Stellungnahmen der Behörden und sonstigen Träger öffentlicher Belange im Beteiligungsverfahren gemäß § 4 (1) BauGB

Bebauungsplan Nr. 7, 2. Änderung „Neubau Gymnasium“, Abwägungstabelle

2. Änderung des Bebauungsplans Nr. 7 "Neubau Gymnasium"

Schnitt / Ansicht Adlerstraße

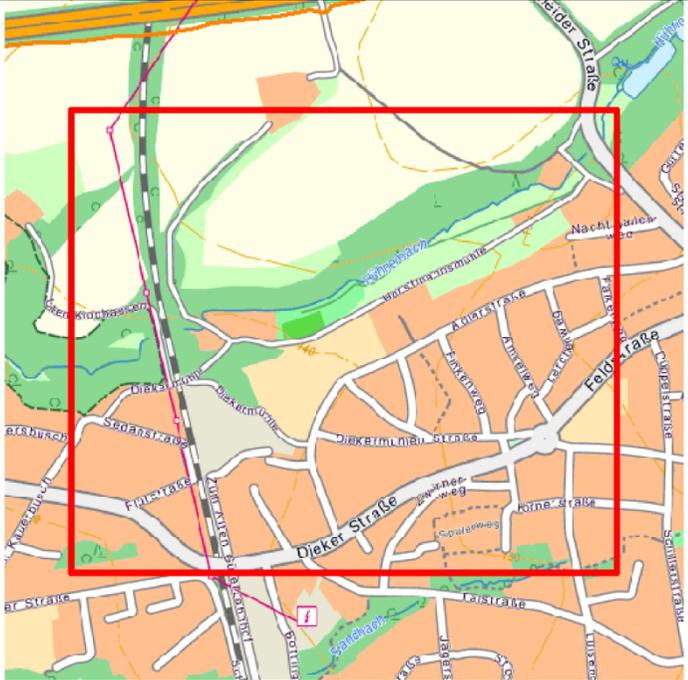
12		Es wird das enge Heranrücken des Neubaus an das Grundstück Adlerstraße 13 kritisiert. Es wird eine erdrückende Wirkung des Neubaus in Bezug zu dem Wohngebäude und zum Garten be-	Die Stellungnahme wird zur Kenntnis genommen. Die Höhe des geplanten Neubaus erreicht nicht die Höhe des Wohngebäudes Adlerstraße 13 (s. letzte Seite: Schnitt/Ansicht Adlerstraße). Eine Wirkung, die über das Maß einer an gleicher Stelle

fürchtet.	denkbaren Wohnbebauung gemäß den Festsetzungen des Bebauungsplans Nr. 7 hinaus entsteht, wird durch den Neubau des Gymnasiums nicht ausgelöst. Während eine adäquate Wohnbebauung bis auf 3 m an die Grenze heranrücken kann (ggfs. mit <u>grenzständiger</u> Garage), bleibt der Neubau ca. 12 m von der Grenze weg (s. letzte Seite: Schnitt/Ansicht Adlerstraße); zum Tal hin vergrößert sich dieser Abstand sogar noch erheblich durch den raufenförmigen Grundriss des Neubaus.
13		Es wird angeregt, den Neubau weiter in das Gelände abzusenken.	Der Anregung wird nicht entsprochen. Ein Absenken des Neubaus ist aus belichtungstechnischen Gründen nicht möglich.
weitere Themen:			
14		Es wird ein harmonischer Anschluss des Neubaus an das Wohngebiet gewünscht.	Der Anregung wird im Rahmen der Planung entsprochen. Der Neubau des Gymnasiums bleibt hinsichtlich seiner Fassadenbreite und –höhe im Rahmen des Gebäudebestands an der Adlerstraße (s. letzte Seite: Schnitt/Ansicht Adlerstraße).
